Oggetto: trasmissione nei termini delle Osservazioni delle associazioni di protezione ambientale riconosciute Greenpeace Italia, Legambiente e WWF Italia sul cosiddetto “Piano per la Transizione Energetica Sostenibile delle Aree Idonee” (PiTESAI)

**Le Osservazioni di Greenpeace Italia, Legambiente e WWF Italia
nell'ambito della procedura di Valutazione Ambientale Strategica
sul Piano per la Transizione Energetica Sostenibile – PiTESAI
ai sensi dell'art. 14 del D.lgs. n. 152/2006**

Roma, 13 settembre 2021

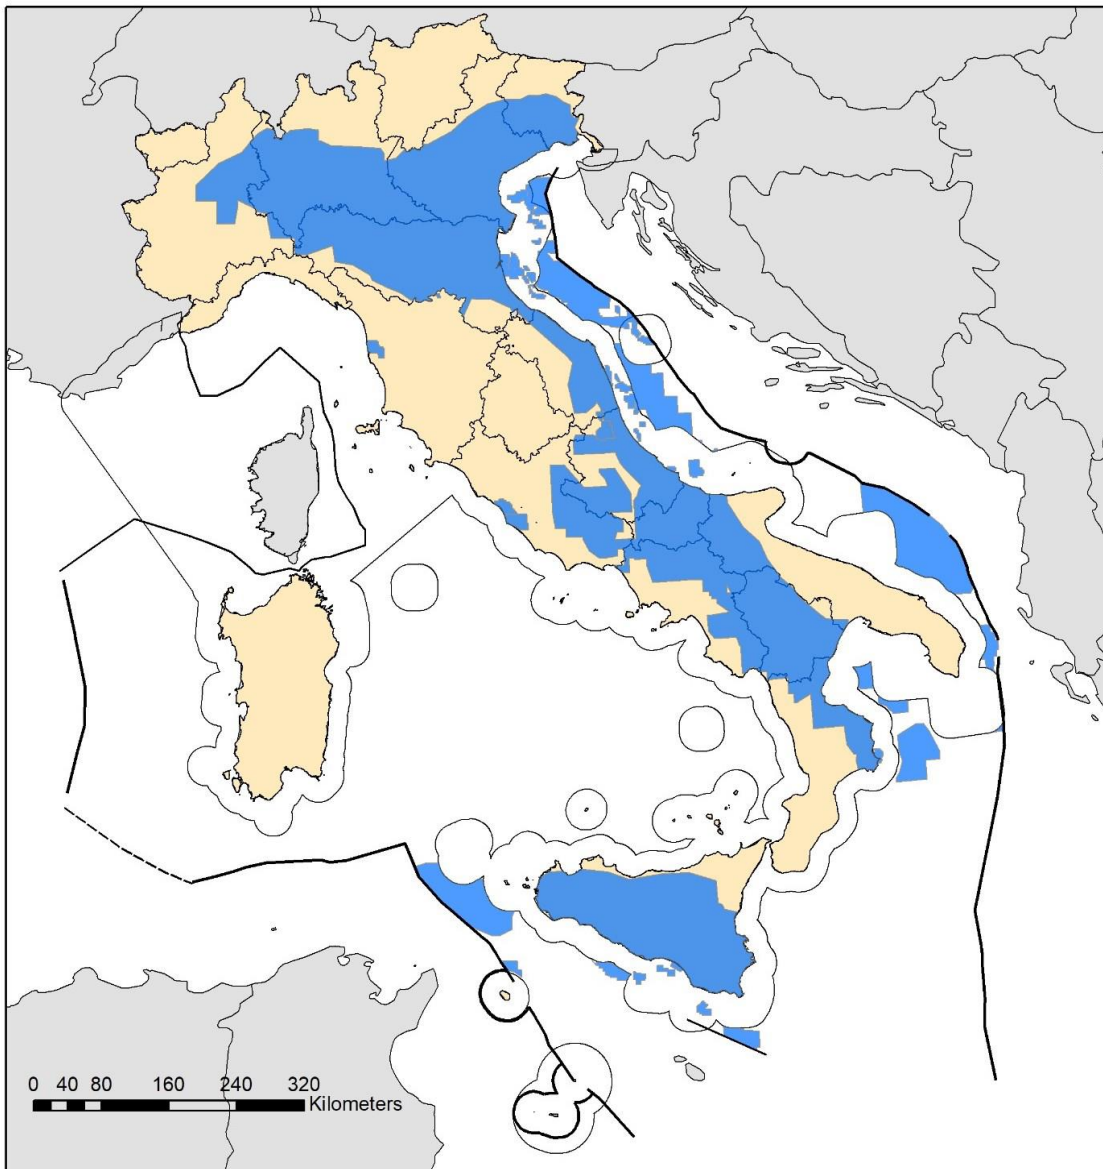
Il risultato finale del PiTESAI si può dire che sia contenuto nell'elaborazione della cartina di pagina 194 del Rapporto Ambientale (di seguito riportata), in cui vengono definite le “*aree potenzialmente idonee per la presentazione di nuove istanze di permessi di prospezione e di permessi di ricerca*” ottenuta mediante la sottrazione delle aree individuate dai criteri applicati e definiti nel piano (criterio geologico, criterio minerario, criterio amministrativo, vincoli assoluti) alle aree precedentemente aperte alla coltivazione di idrocarburi (l'intero territorio terrestre e le famose zone marine A, B, C, D, E, F, G).

Da questa operazione meramente cartografica si arriva all'individuazione delle aree potenzialmente idonee a cui si possono applicare ulteriori vincoli e restrizioni (definiti da altri vincoli assoluti e da vincoli relativi di esclusione) in modo che “*dalla sovrapposizione delle aree di cui ai criteri delle lettere A, B, C, andando ad effettuare la sottrazione delle aree di cui al criterio della lettera D, il presente Piano determina la cartografia finale delle aree che costituiscono l'ambito territoriale di riferimento per la VAS (Figura 5.1-10).*”

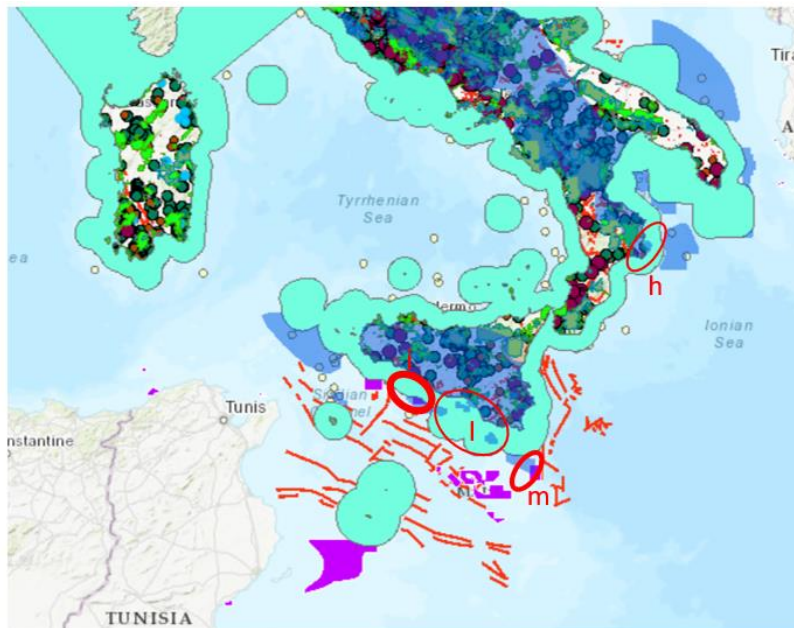
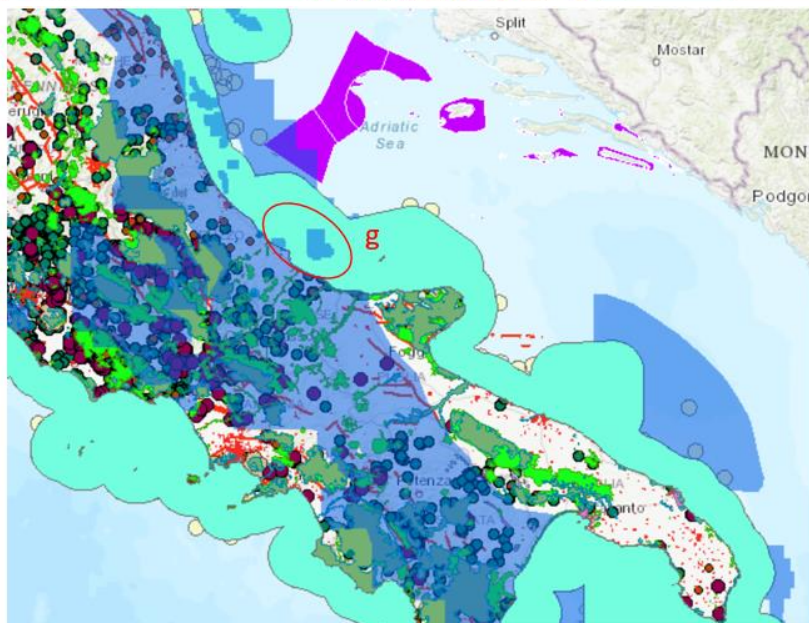
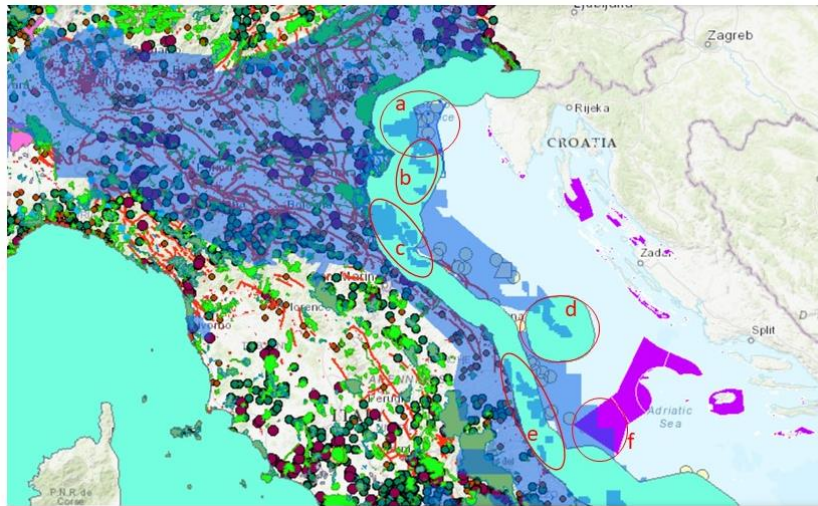
In particolare, sembra sia sfuggito durante la creazione del layer ‘Ambito territoriale di riferimento per la VAS’ che alcune delle aree marine considerate idonee in realtà non lo siano in quanto si sovrappongono a zone con vincoli in vigore.

Di conseguenza, non è nemmeno stata rispettata la zona di buffer attorno a queste aree (si vedano le figure sottostanti). Ci sarebbe bisogno di una risposta per ognuna delle aree evidenziate all'interno delle figure sottostanti (lettere dalla a alla m). In particolare, sarebbe necessario motivare in maniera approfondita come mai siano rimaste idonee aree che per legge (per esempio le aree di cui al D.lgs. 152/2006 e ss.mm.ii., art. 6) e criteri ambientali, tra cui gli stessi riportati all'interno del Rapporto Ambientale, non dovrebbero esserlo.

PITESAI (isprambiente.it)

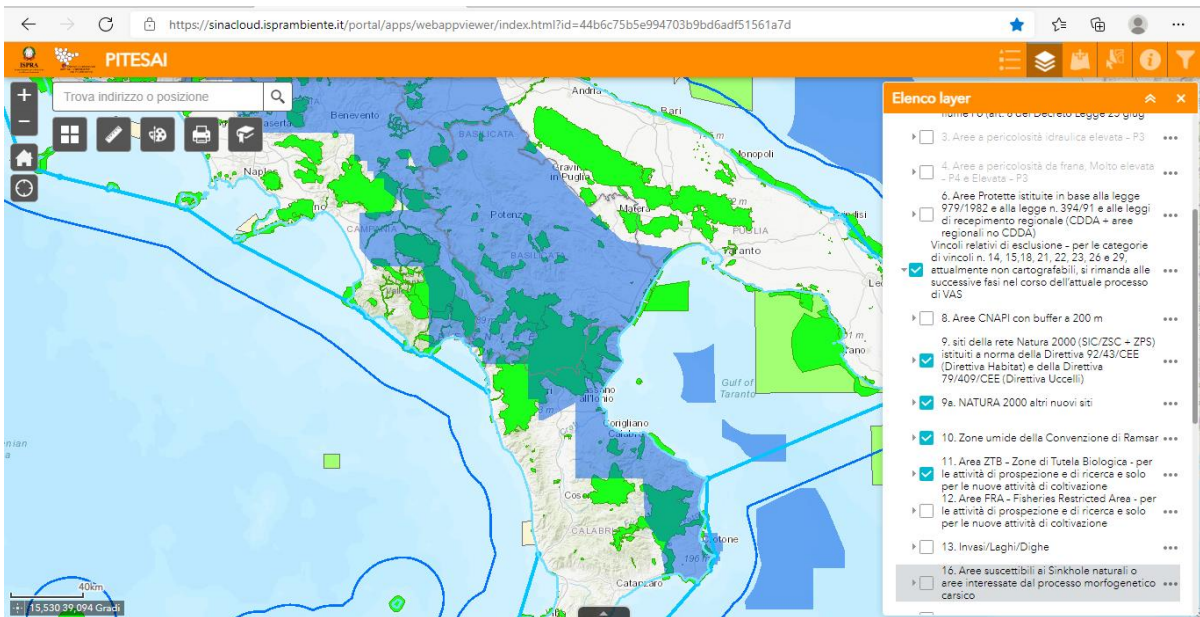
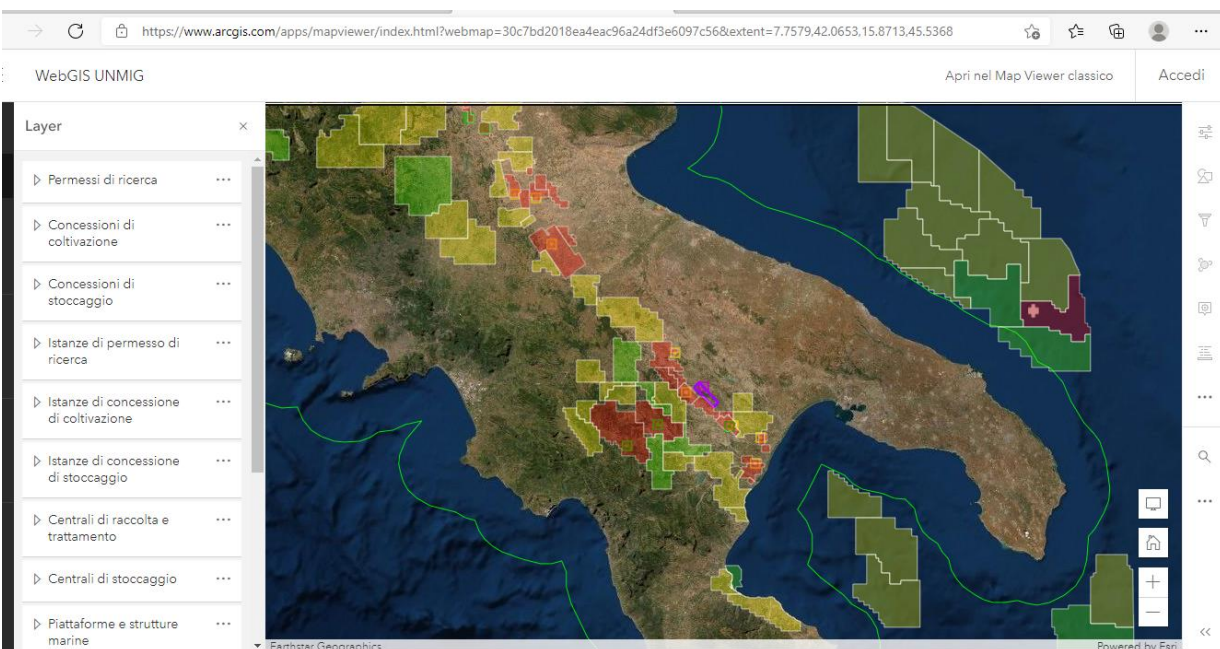
Nell'era di internet e dei servizi multimediali, sarebbe stato semplicissimo cartografare i siti Natura 2000 aggiungendo il relativo buffer minimo di 5 km, escludendo concretamente tali superfici da qualsivoglia possibilità di presentare istanze, rinnovare concessioni, ricerche ecc, garantendo in questo caso sì, le possibilità di mantenere gli obiettivi di conservazione, permanendo l'obbligatorietà della VINCA al di fuori dei 5 km di buffer.

E chiunque presenti istanza, avrebbe saputo che i siti Natura 2000 e relativo buffer minimo di 5 km, era da escludere, **non, come oggi, da valutarsi caso per caso.**

Come è evidente dagli screen shot sopra e sotto riportati, sono ben note le aree. Si riporta solo uno stralcio, relativo all'area della Basilicata, Campania e Calabria.

Screen shot di pag. 18 della SNT.

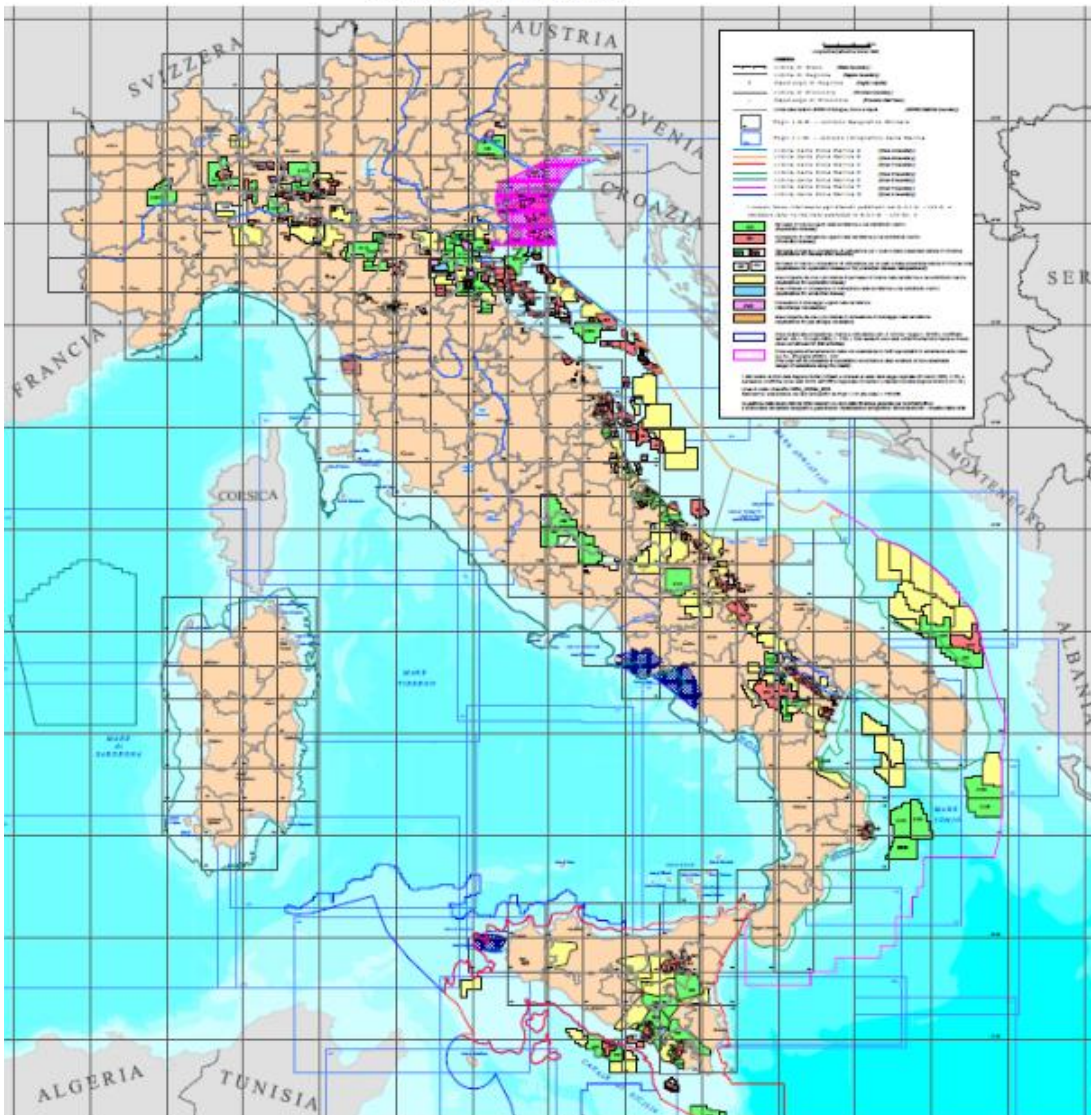
Si evidenzia che nel sito specifico sulle aree di ricerca e di produzione, WebGIS UNMIG (arcgis.com) (screen shot sotto) nei Layer non sono presenti siti protetti di alcun genere, ma soltanto le aree marine precluse entro le 12 miglia da essi, sia costieri che marini. Nel sito del PITESAI (PITESAI (isprambiente.it)) i siti Natura 2000 sono riportati e come si vede dallo screen shot sopra, presenti in gran numero nelle aree oggetto del Piano.

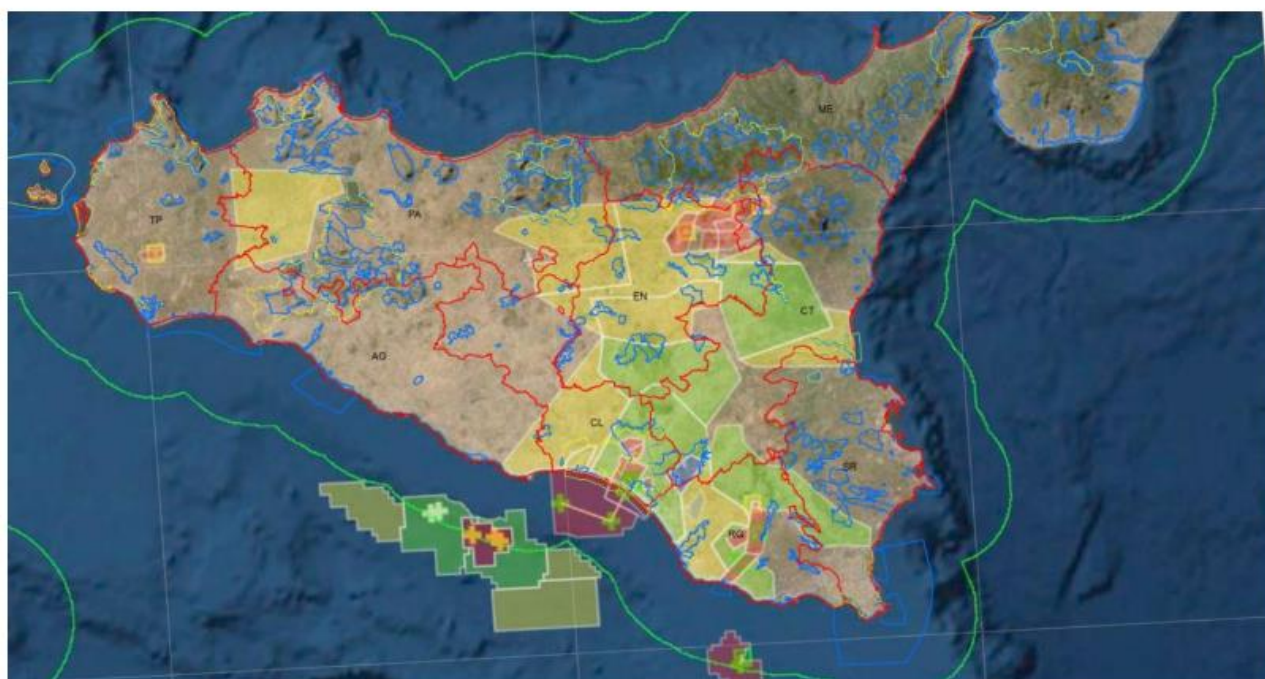
Eloquente, più di mille parole, la mappa riportata dalla Commissione Tecnico Scientifica della Sicilia, a pag. 36 del parere reso in fase di Scoping:

- Il RPA in merito alla rete Natura 2000 non ha riferito di interferenze e incompatibilità in atto evidenziabili per le Zone e le aree ricadenti nel territorio regionale per come visualizzato a seguire (i perimetri le aree della Rete Natura 2000 sono contrassegnate con la linea “blu”):

Come si evince chiaramente, moltissimi siti Natura 2000 sono già coinvolti in aree di cui alle attività oggetto di procedura VAS.
